扬州华宇管件有限公司
年产 2 万吨管件项目
验收后一般变动环境影响分析

扬州华宇管件有限公司
2025 年 8 月

图 1.5-2 变动后项目总平面布置图

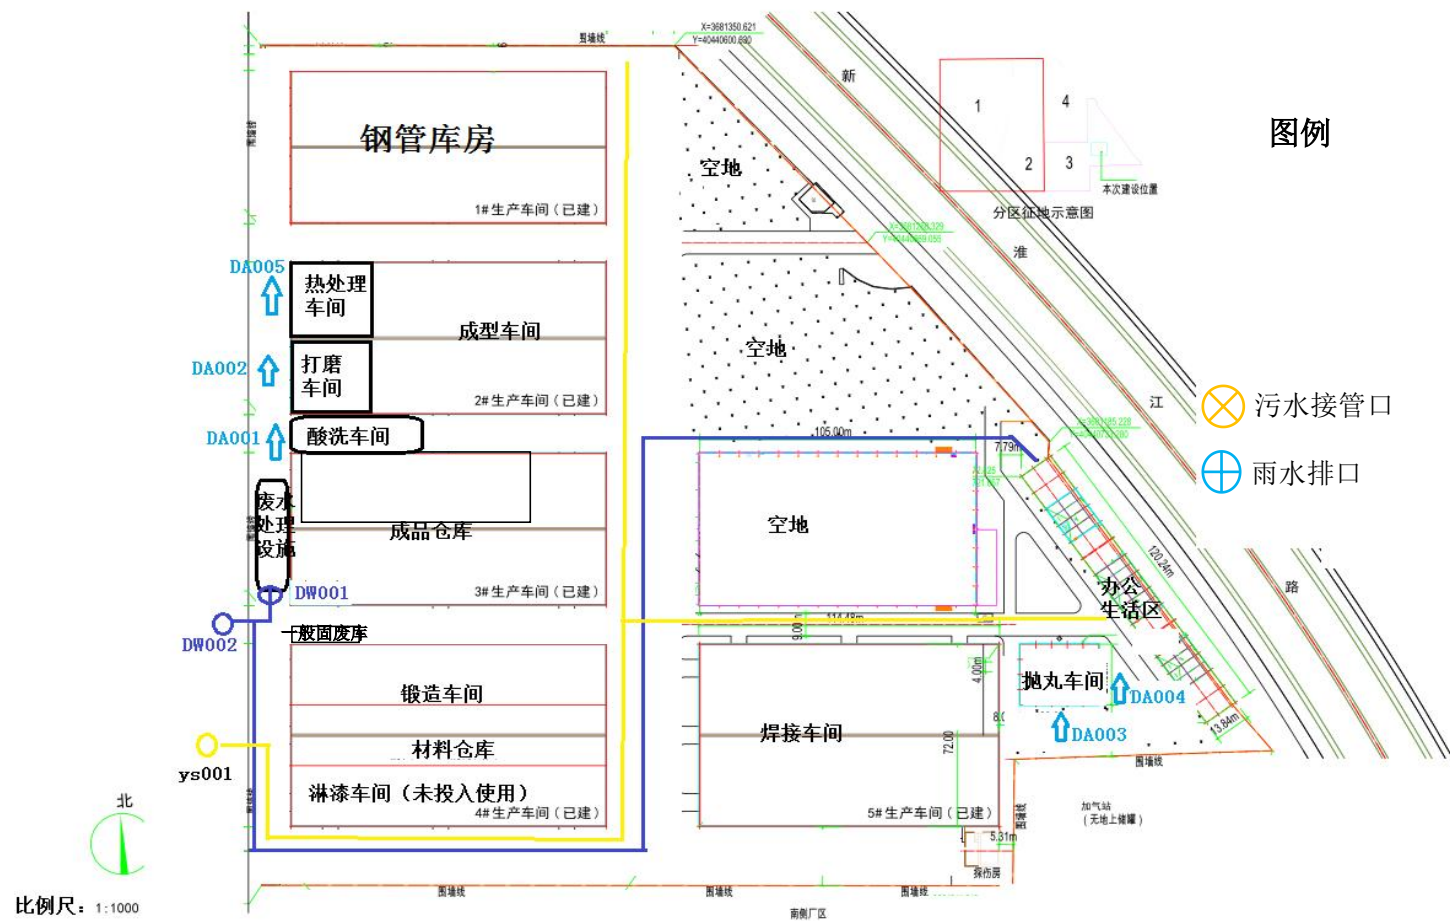
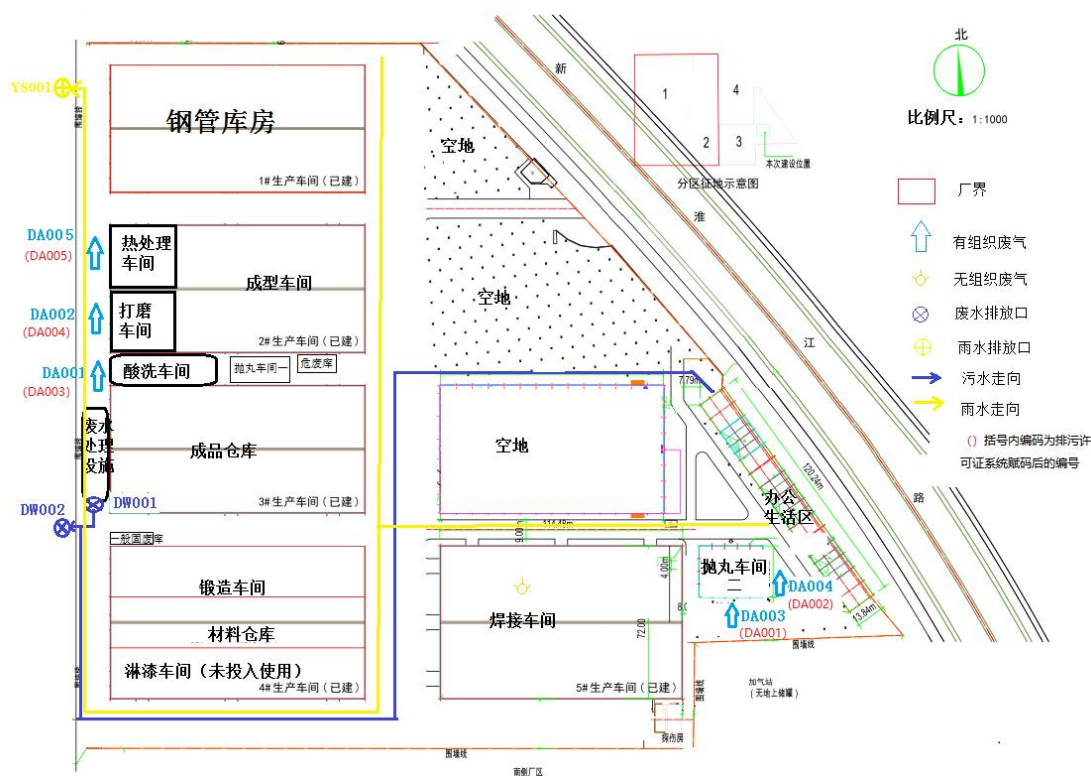
本次变动，项目选址不发生变化，项目用地范围不发生变化。但企业根据实际生产，对平面布置进行调整：

(1)对照验收文件,企业在厂区西北侧、西侧各设置 1 个雨水排口(YS001、YS002),合计 2 个。本次变动中根据实际情况,仅在西北侧设置一个雨水排口(YS001)。

(2) 对照验收文件，危废库位于酸洗车间南侧，实际建设过程中位于抛丸车间一东侧。
